Изменение № 3 ГОСТ 14730—69 Сухари к пазам станочным обработанным. Конструкция и размеры

Утверждено и введено в действие Постановлением Государственного комитета СССР по стандартам от 20.04.89 № 1023

Дата введения 01.01.90

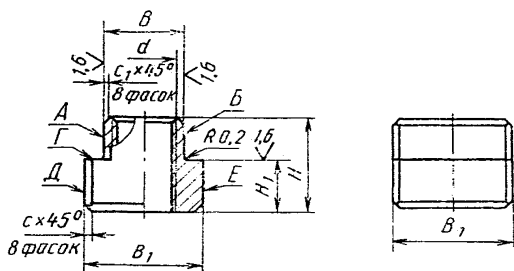
Пункт 1. Чертеж заменить новым:
